**福島第一原子力発電所 5号機にかかる安全確認の状況について**

**平成 15 年 8 月**

**東京電力株式会社**

**福島第一原子力発電所**

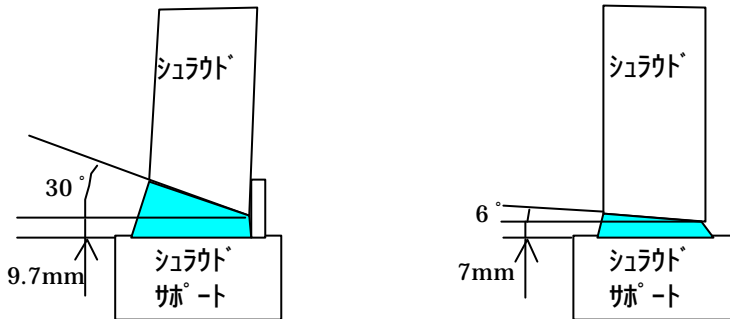
炉心シュラウドのどの部分にどのような応力腐食割れ対策が講じられたのか。

炉心シュラウド交換においては、応力腐食割れ対策として以下を実施しました。

a . 材料をSUS304からSUS316Lに変更

b . 応力腐食割れの要因となる残留応力を減らすため、溶接数を低減

取替前溶接線：周方向 7本 縦方向 26本 合計 33本

取替後溶接線：周方向 4本 縦方向 2本 合計 6本
